PRODUKT	AVD.	GRUPP
<b>P</b>	<b>0</b>	<b>08</b>
BETR.		NR
Specialverktyg		19
999 2903	999 5039	
2917	5074	DATUM
5026	5078	Jan
		77

## Service meddelande

### Reservdelar till specialverktyg

Ändring av specialverktyg

### 2917 Utdragare för bromsklotsar

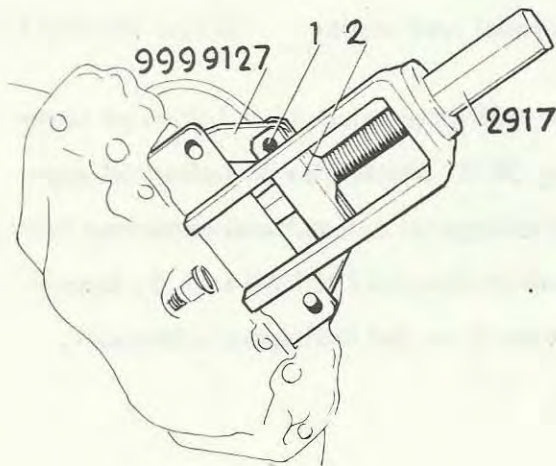
Vid byte av armar skruvas hållaren (2) loss. Tapparna (1) drivs ur sedan ev. stukning slipats bort på ena sidan. De nya tapparna nitas så att armarna går en aning trögt.

## 5074 Anslutning för oljetrycks kontroll, BW 55

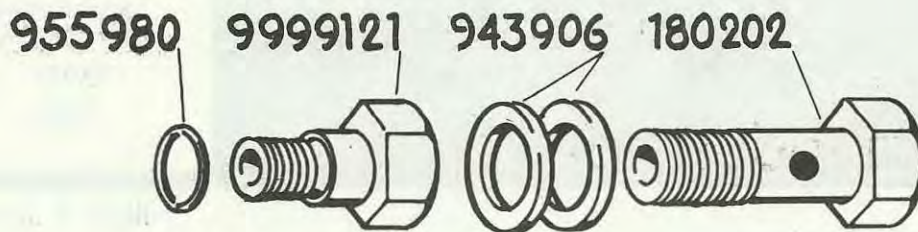
Anm. Då växellådshuset är av lättmetall krävs försiktighet vid montering av 5074. Tyvärr har det vid några tillfällen hänt att gängan i huset brustit. För att eliminera detta har gänglängden på nippel 9121 ökats till 12 mm, reservdel 9121 har också denna gänglängd. Vi rekommenderar att den befintliga nippel 9121 på 5074 byts ut mot den nya typen.

Vid montering av anslutningen räcker det i regel att nippel 9122 dras åt för hand eller lätt med en nyckel. När sedan hålskruven (180202) dras fast, måste alltid 9121 hållas emot med en nyckel.

## 5078 Pressverktyg för bärarmsbussning

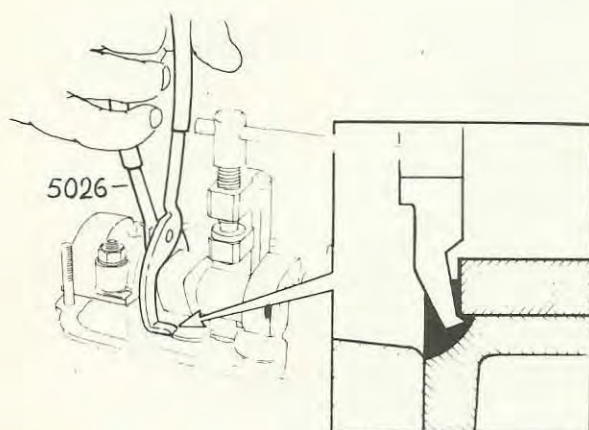
En kraftigare spindel har införts på verktyg 5078. Materialet är ändrat till seghärtningsstål och mutterdimensionen har ändrats från M12 till M14x1.5. Reservdelen är av det kraftigare utförandet.
